Stadt Dortmund
Stadtplanungs- und
Bauordnungsamt

Bebauungsplan Mg 169 - Schaphusstraße -

Frühzeitige Beteiligung der Behörden und Träger öffentlicher Belange nach § 4 Abs. 1 BauGB

- Abwägung der Stellungnahmen -

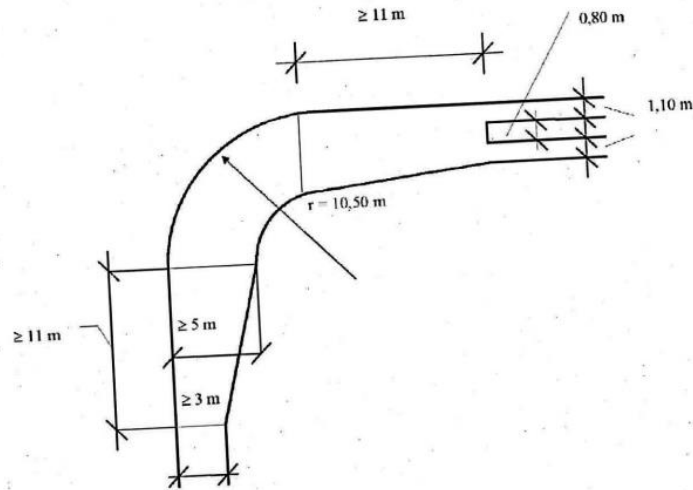
Bei geplanten Gebäuden der Gebäudeklassen 1 bis 3 werden neben den erforderlichen Bewegungsflächen unter Umständen Feuerwehrezugänge erforderlich.

Bei Gebäuden der Gebäudeklassen 4 und 5 werden Aufstellflächen für die Feuerwehr erforderlich. Aufstellflächen für die Feuerwehr können unter Umständen auch über die öffentlichen Verkehrsflächen nachgewiesen werden.

Der Flächenbedarf der 0.8. Flächen muss in der Planung berücksichtigt werden.

Bewegungs- und Aufstellflächen werden bei der Gebäudeplanung und der Grundstückerschließung im Rahmen der Ausführungsplanung beachtet. Alle Gebäude liegen unmittelbar an der öffentlichen Verkehrsfläche und somit nicht weiter als 50 Meter von einer für die Feuerwehr befahrbaren Fläche entfernt.
